PROGETTO ESECUTIVO

ASSE FERROVIARIO MONACO - VERONA

LOTTO 3A: CIRCONVALLAZIONE DI TRENTO

RISCONTRO NOTA APPA - S305/2023 fascicolo n.17.6/2023-
170 U372

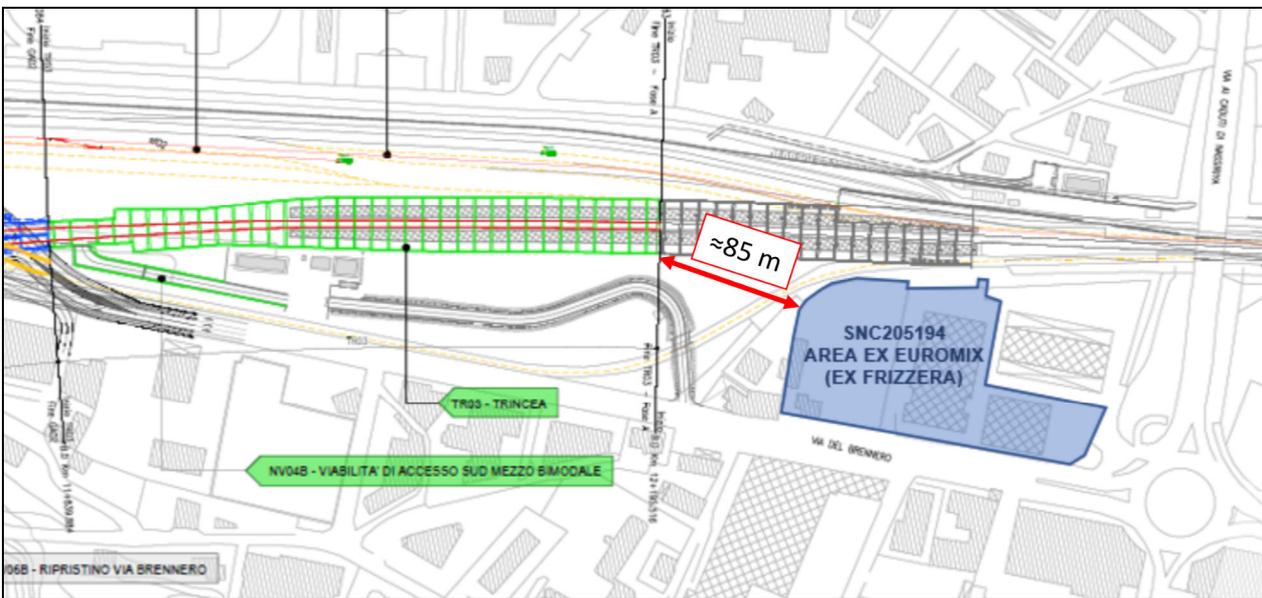
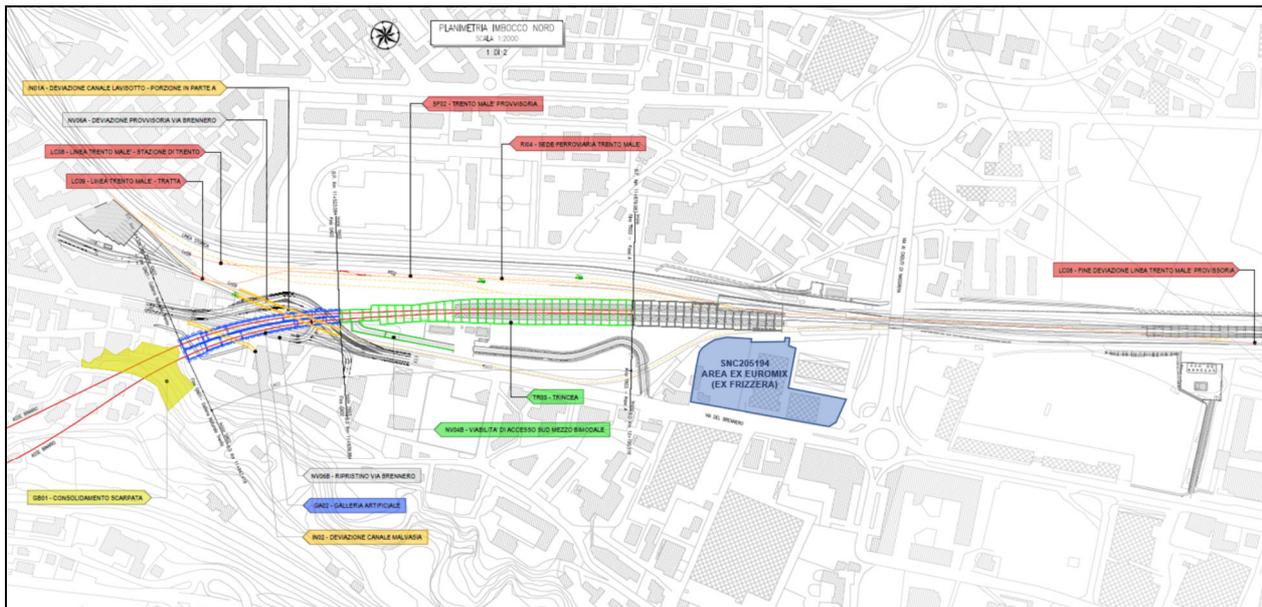
In particolare, nella condizione n. 2 è richiesta la verifica dell'interferenza del tracciato del progetto con il sito sottoposto a bonifica con codice identificativo SNC205194. Vista l'ubicazione di tale sito (area Lidl in via Brennero) e la vicinanza con il tracciato delle opere di parte A previste, si ritiene necessario verificare tale condizione prima dell'inizio dell'esecuzione di tali lavori, attraverso la presentazione di apposita relazione da parte di RFI.

Con specifico riferimento alla sopra richiamata condizione n. 2, le opere di parte A del progetto in argomento non sono neppure prossime al sito SNC205194 come rappresentato dal seguente stralcio.

Lo stralcio sottostante è ripreso dalle planimetrie già condivise con nota del 20 giugno 2023 e nella relazione di ottemperanza alla condizioni 1, 5 e 8 per le opere di parte A depositata presso il MASE.

Qualora le opere del progetto esecutivo delle opere di parte B dovessero interferire, il proponente ne darà conto attraverso la predisposizione di specifica documentazione attestante quanto richiesto dall' art. 242 ter del DLgs 152/06.

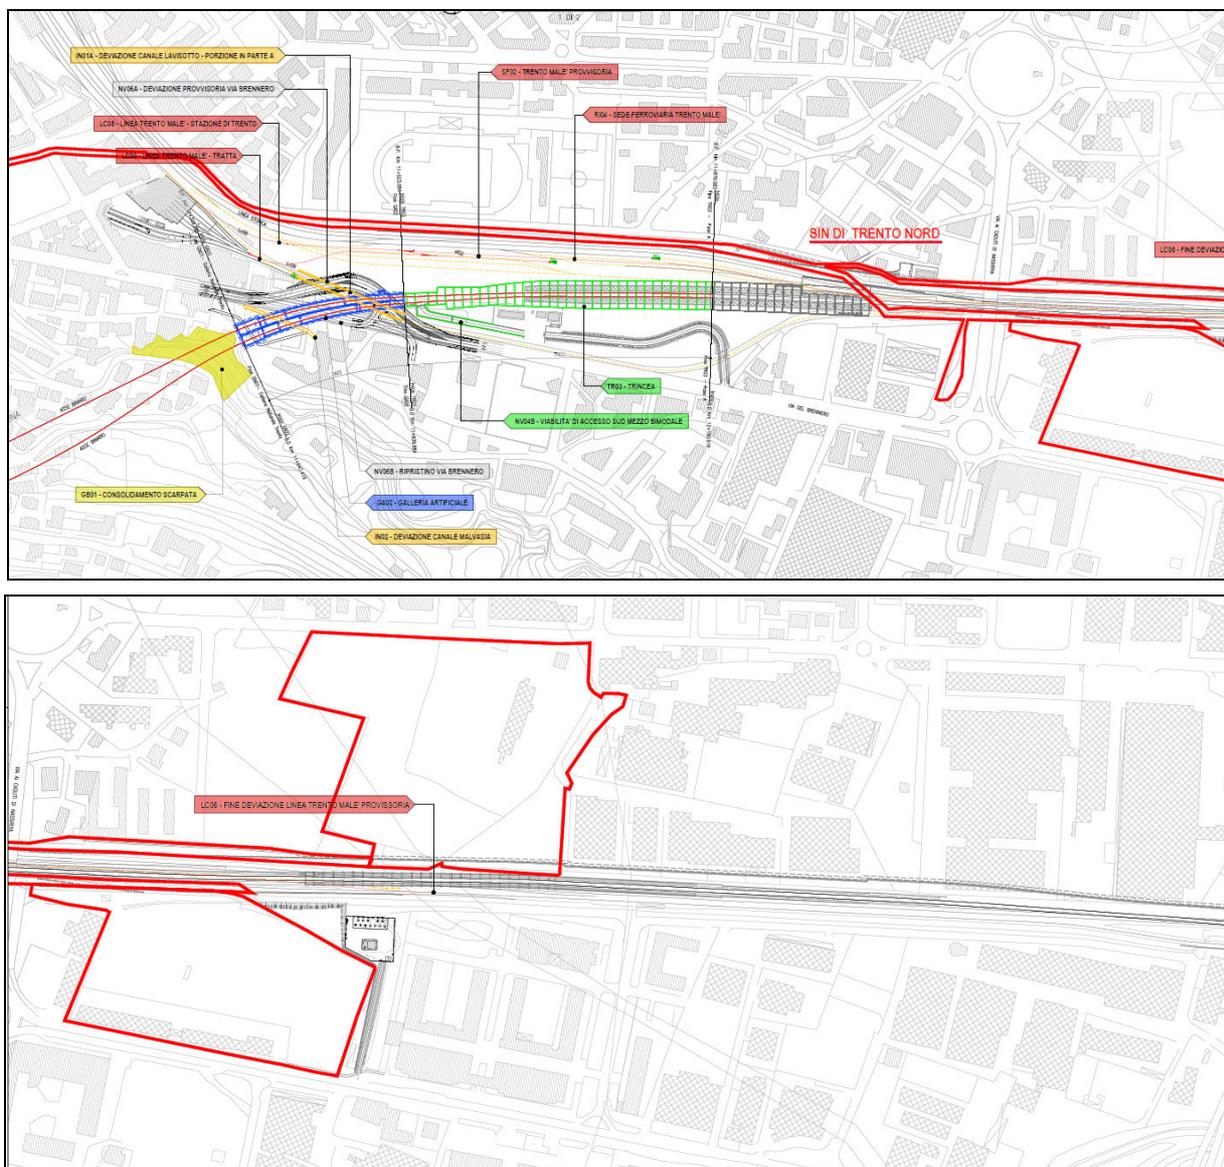
Per quanto riguarda la condizione n. 7 -relativa alla verifica delle interferenze delle opere sui siti oggetto di bonifica – tra cui il SIN “Trento nord” – ai sensi dell’art. 242 ter del D.Lgs. 152/06 – si rappresenta quanto segue.

Nel progetto di fattibilità originario (PFTE) è stata riportata una trattazione sulle interferenze delle opere previste con il SIN Trento Nord. Su tali aspetti la scrivente Agenzia si è espressa puntualmente in sede di VIA statale, ma non è a conoscenza di un’espressione definitiva da parte del Ministero quale Autorità competente. In ogni caso, si evidenzia che le opere considerate ai fini dell’interferenza nel PFTE sono state modificate nelle successive fasi progettuali. Pertanto, è necessario che RFI trasmetta a codesto spettabile Ministero una relazione aggiornata specifica per la verifica attualizzata dell’interferenza delle nuove opere previste con i siti oggetto di procedimento di bonifica, ai sensi dell’art. 242 ter del D.Lgs. 152/2006. A seguito della trasmissione di detta relazione si dovrà attivare la verifica dell’ottemperanza della condizione n.7, prima della quale non sarà possibile dare esecuzione ai lavori previsti nelle suddette aree.

Con specifico riferimento alla condizione n. 7, che riporta come ambito di applicazione il “SIN”, si rappresenta che la presente verifica di ottemperanza fa riferimento alle sole opere di parte A che non hanno alcuna interferenza con il SIN di Trento Nord come si evince dalla planimetria sotto riportata (in rosso si riporta la perimetrazione dello stesso SIN), inviata con nota Prot. RFI-

NEMI.DIN.DINE.BRE\A0011\P\2023\0000124 del 20/06/2023 avente ad oggetto IDVIP 9300 - Piano di Utilizzo Terre ex DPR 120/2017 Opere di Parte A – Chiarimenti incontro tecnico del 12/05/2023 e comunicazione ai sensi dell'art. 17, comma 1 del D.P.R. 120/2017.
